改善箇所説明図

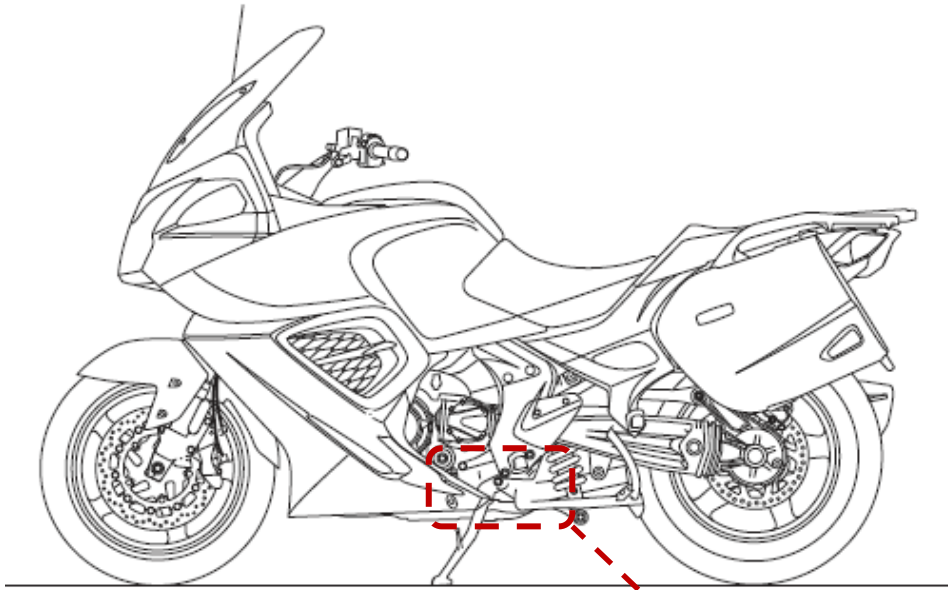
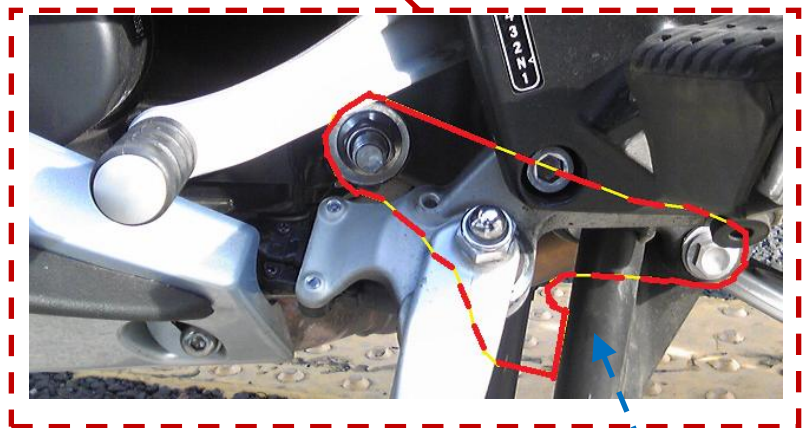
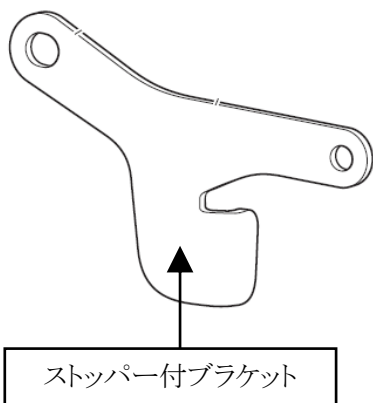
基準不適合発生箇所

センタースタンド左側取付部のフレームの強度が不適切なため、過度な力でセンタースタンドを立てる操作を繰り返すと、当該取付部に亀裂が生じ、最悪の場合、当該取付部が破断してセンタースタンドを使用した際にオートバイが転倒するおそれがある。

改善の内容

全車両、センタースタンド左側取付部にストッパー付ブラケットを追加する。
また、当該取付部を点検し、異常がある場合には、フレームを新品に交換する。
